Ministero dell' Ambiente e della Tutela del Territorio e del Mare

Parere n. ²⁹²⁰ del 18/01/2019

Progetto	Verifica di Ottemperanza Aeroporto "Marco Polo" di Venezia Tessera – Master Plan 2021. DEC/VIA/9, del 19.01.2016 prescrizione A) 4 e A) 6 [VIP 4233]
Proponente	ENAC

Intervento MP.04 - Deviazione Pagliaghetta fase 1

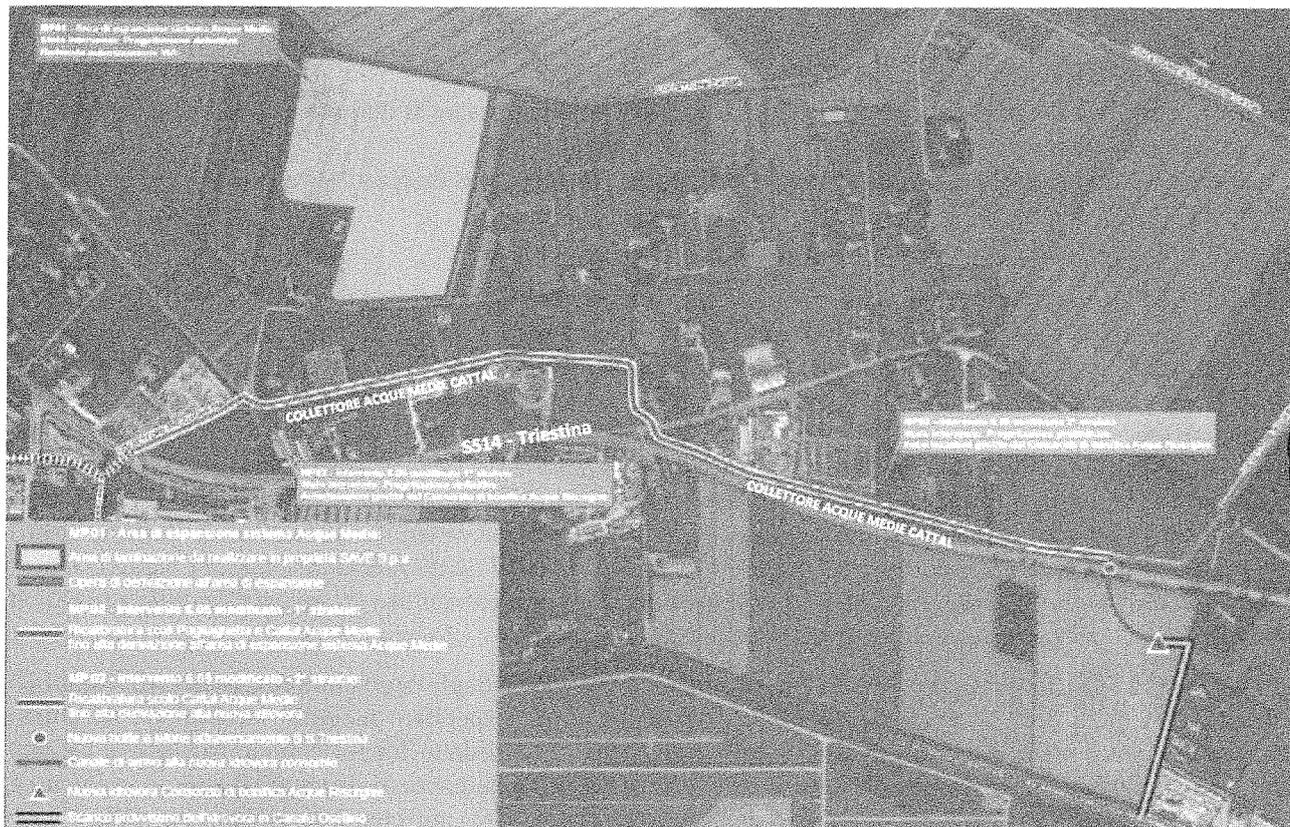
Il tracciato del collettore Pagliaghetta è stato modificato, nel suo tratto a cielo aperto di fronte all'aerostazione, considerando la futura integrazione con il parcheggio a raso P6 – intervento 3.41 - la cui realizzazione è prevista in prossimità dell'ingresso dell'area aeroportuale. Il nuovo tracciato del canale si collega a valle all'intervento MP.03 ...

Inviluppo dei massimi livelli di allagamento all'interno del bacino Cattal

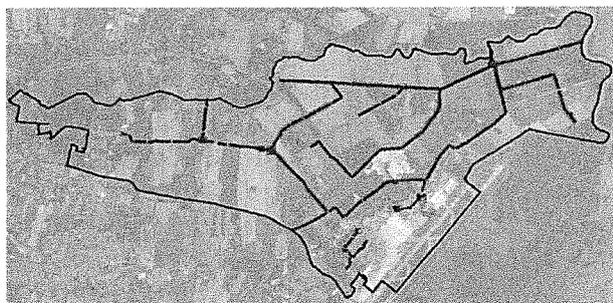
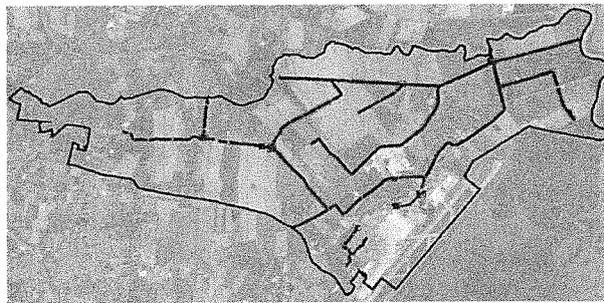
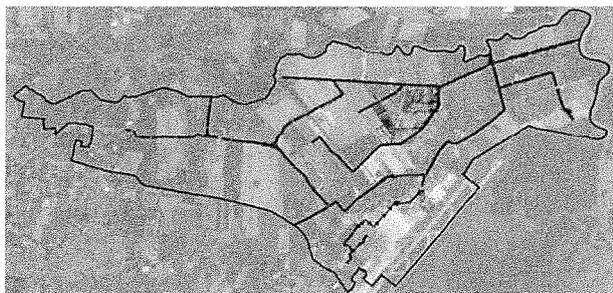
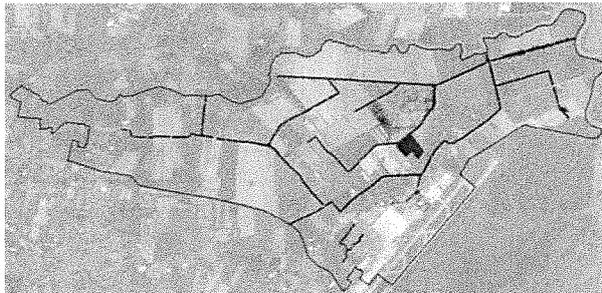
CONSIDERATO che il Proponente, al fine di verificare l'efficacia degli interventi previsti nel MP idraulico rispetto agli obiettivi di sicurezza idraulica ha implementato uno specifico modello idrologico - idraulico mono e bidimensionale, in grado di analizzare i livelli che si realizzano lungo le principali aste e l'entità degli eventuali allagamenti, con riferimento ad eventi meteorici caratterizzati da tempi di ritorno crescenti e **PRESO ATTO** che gli esiti delle analisi per Tempi di ritorno (Tr) differenti sono riportati nelle figure seguenti;

VALUTATO che la realizzazione dell'insieme delle opere così come concepite induca:

1. un abbassamento dei tiranti idrici, più marcato nel sedime aeroportuale rispetto al comparto di bonifica;

2. una sensibile riduzione degli allagamenti, sia in relazione alle aree interessate che in relazione ai livelli di esondazione;

VALUTATO che le grandezze utilizzate per comparare e misurare il miglioramento del sistema idraulico sono adeguate e ben rappresentative;

VALUTATO pertanto che le opere previste siano funzionali agli scopi del MP e che, in tal senso, le opere allo "Scenario 2021" siano migliorative rispetto alla sola "Opzione Zero";

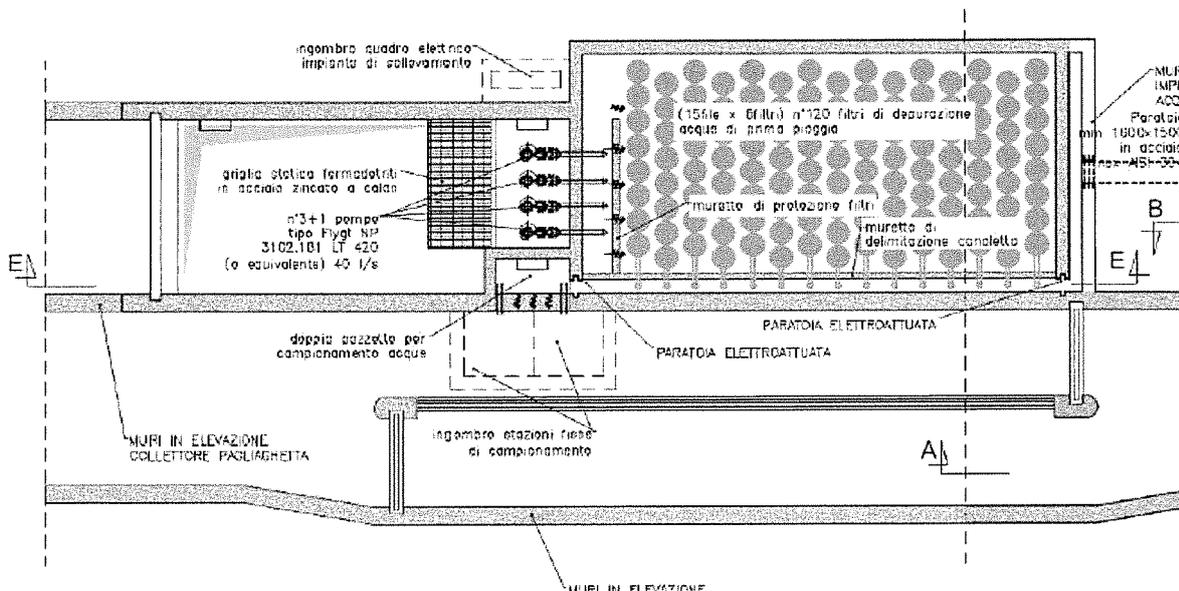
PRESO ATTO che il Proponente dichiara che le seguenti opere "concorrono al miglioramento ed alla centralizzazione del sistema di trattamento delle acque di dilavamento prima del rilascio nell'idrografia superficiale";

PRESO ATTO che il Proponente dichiara che "le opere MPI legate ad un efficientamento del sistema di trattamento delle acque meteoriche del sedime aeroportuale, assoggettate ad un iter autorizzativo ordinario, risultano ad oggi già in parte realizzate";

CONSIDERATO, pertanto, che a valle della realizzazione delle nuove opere la capacità di accumulo dell'impianto risulta pari a 15.515 mc (7.550 mc del sistema a doppia canna - intervento 6.03 - + 7.950 mc delle opere MP03, MP04, MP05);

VALUTATO, pertanto, che le opere previste siano sufficienti e funzionali agli scopi del MP;

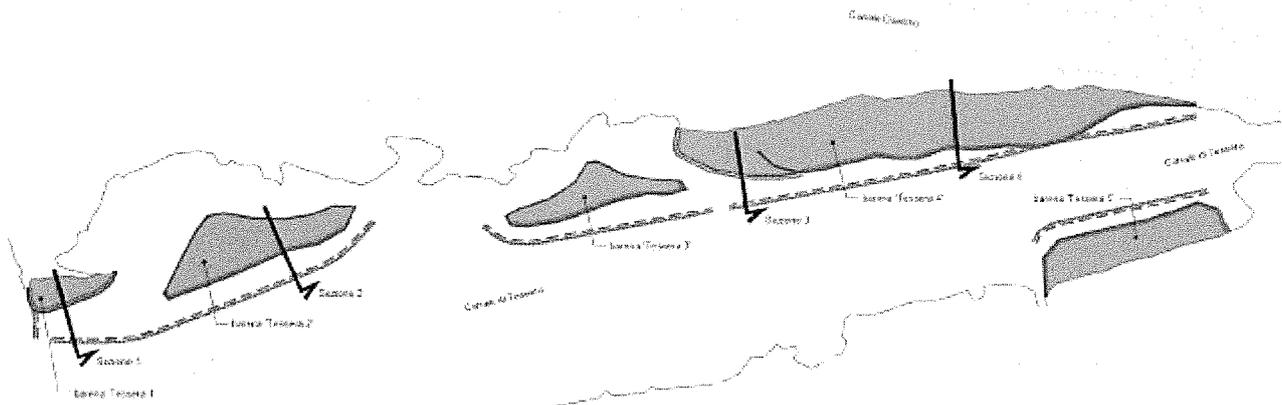
CONSIDERATO che l’area di intervento è compresa nell’area di indagine per la biodiversità BIO01, e pertanto viene monitorata attraverso:

CONSIDERATO che tali monitoraggi sono stati avviati nel giugno 2017, e che i relativi rapporti tecnici sono in attesa di approvazione ARPAV per la pubblicazione;
